**ASUNTO: ALEGACIONES PROPUESTA DE PROYECTO DE PLAN
HIDROLÓGICO 2022-2027.
CICLO 2022-2027**

A LA CONFEDERACIÓN HIDROGRÁFICA DEL SEGURA

FIGURA 1. Actuaciones frente a inundaciones en la comarca del Campo de Cartagena-Mar Menor. CHS septiembre 2021.

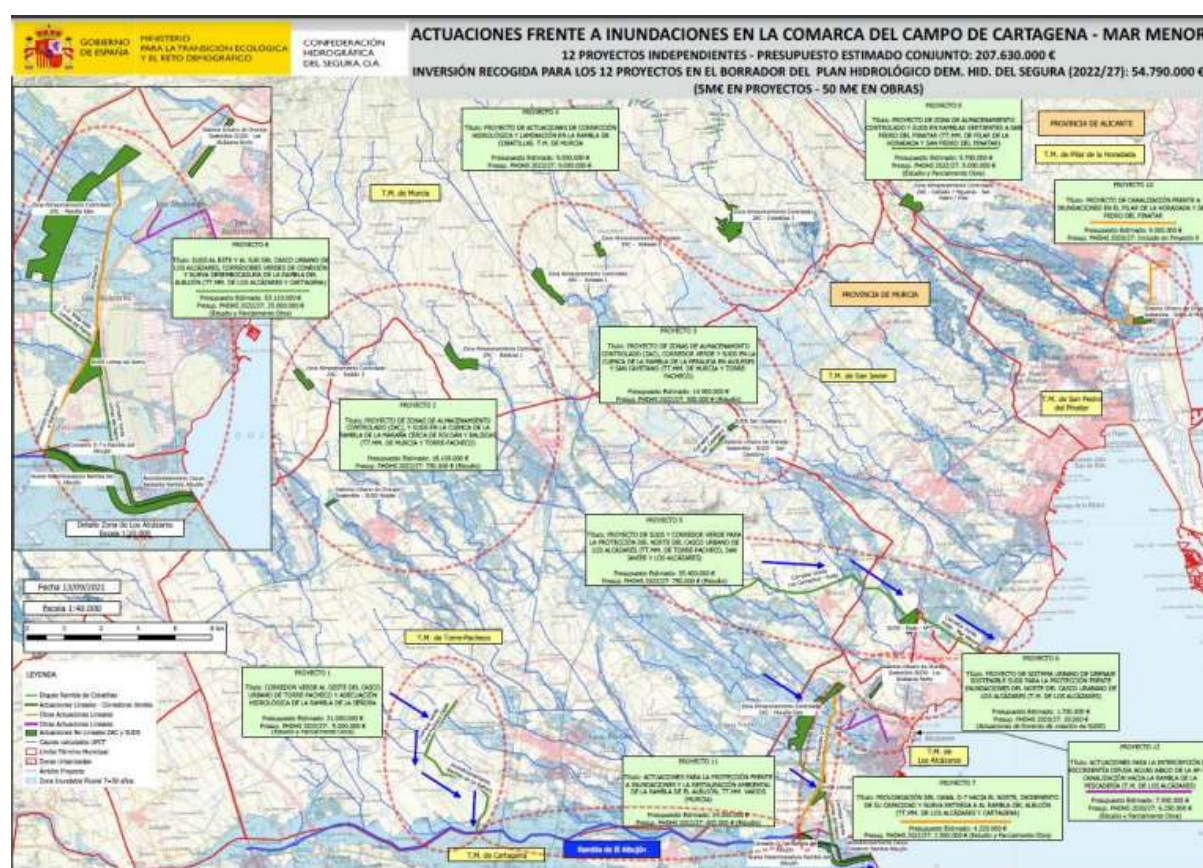
Las medidas que sobresalen son sendos “corredores verdes” para la protección del casco urbano de Los Alcázares. Para el “corredor centro-sur” hay consignada una dotación en el PdM para su ejecución, en su caso, de 25 millones de euros. La otra medida es el denominado “corredor norte”. A esta medida, con código de medida en el Plan Hidrológico 1.816, el borrador del PGRI le adjudica 750.000 euros para el estudio de viabilidad económica, técnica y ambiental. Ha sido ya presentada en el documento resumen de la mesa territorial del Campo de Cartagena-Mar Menor con un presupuesto de ejecución de 35 millones de euros.

Figura 3-13. Plano de calados para la Rambla de El Albujón y la Rambla de Miranda. SNCZI

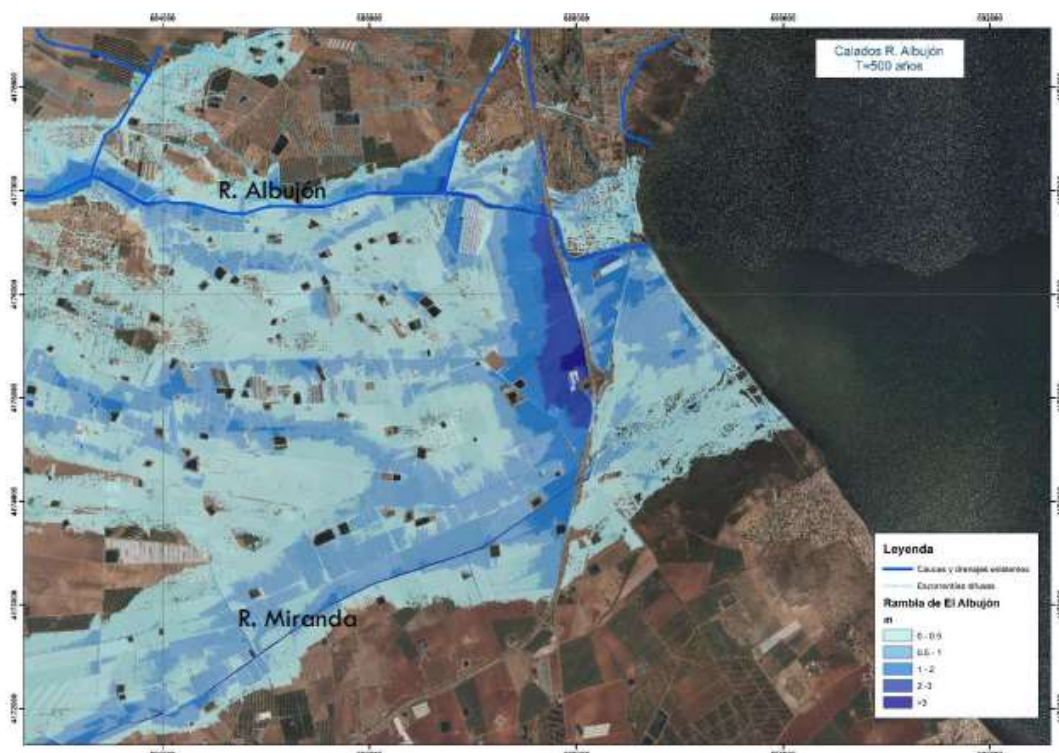
Como puede verse en la imagen anterior, se observa claramente el efecto de retención que genera el talud de la autopista AP7 sobre el flujo desbordado de la Rambla de El Albujón y la Rambla de Miranda (más al sur). Este efecto de almacenamiento en la zona donde desagua el D7 alcanza calados superiores a los 2 m para el periodo de retorno de 500 años.

Por lo expuesto anteriormente no se alcanza a entender que, en apariencia, no se llegue a contemplar en ninguno de los casos el aumento de la inundabilidad debido al efecto que genera el talud de la AP-7 sobre las viviendas aguas arriba de ésta.

FIGURA 5. Zonas de flujo preferente de las ramblas de la Maraña y el Albujón. Lomas de Rame no tiene afección de la rambla de la Maraña y apenas de la del Albujón.

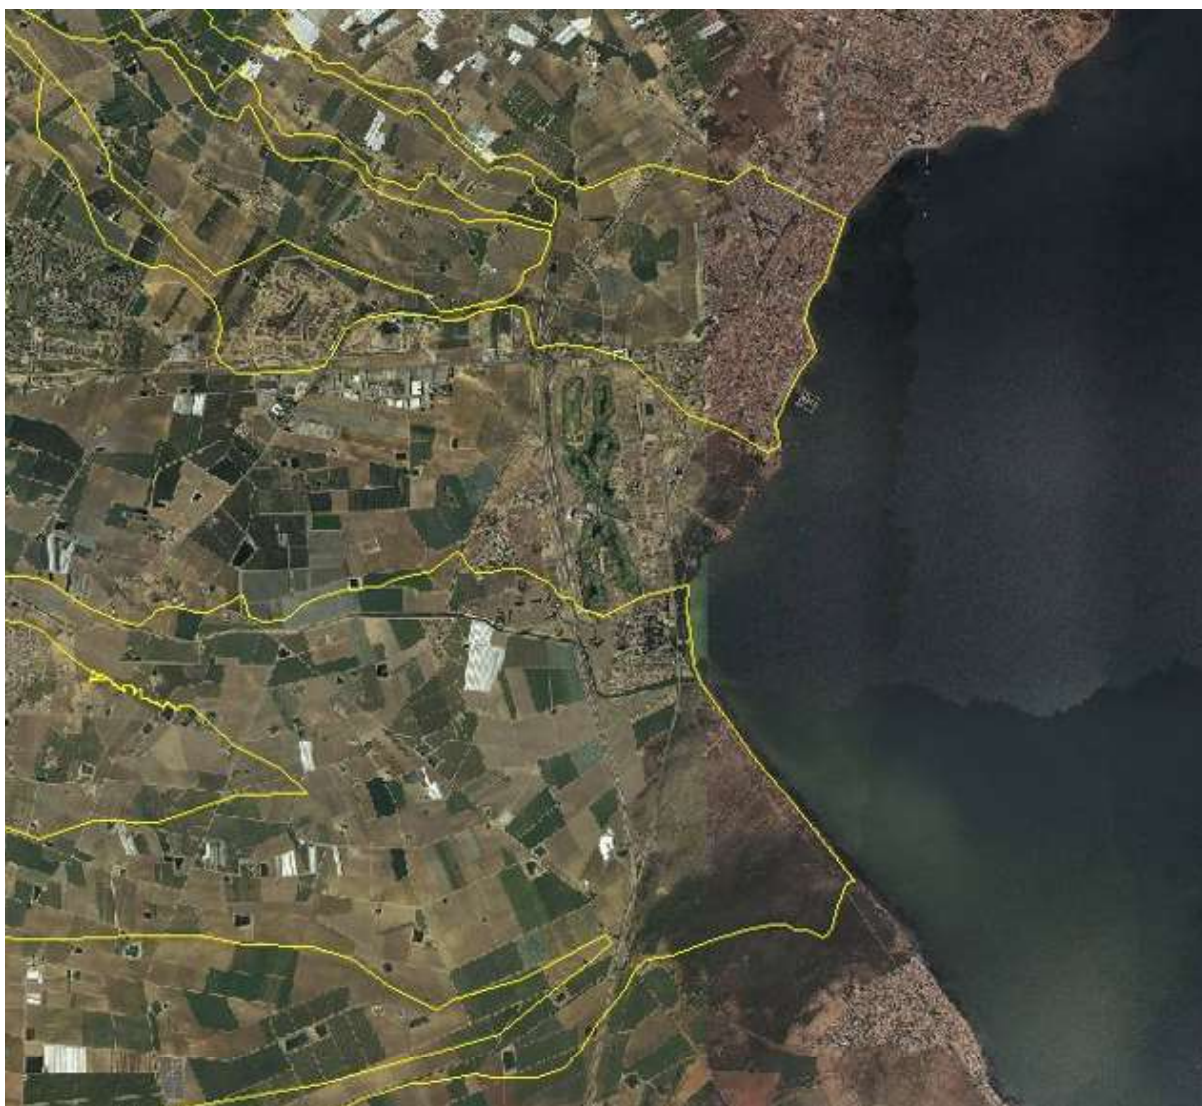
De esta cita cabe deducir que el planteamiento que presenta la propia CHS de la medida 1895 del PdM no ha sido suficientemente estudiado dada la situación que el propio encauzamiento del Albujón, la configuración del trazado de la AP-7 y la propia configuración topográfica de la zona generarían a esta solución.
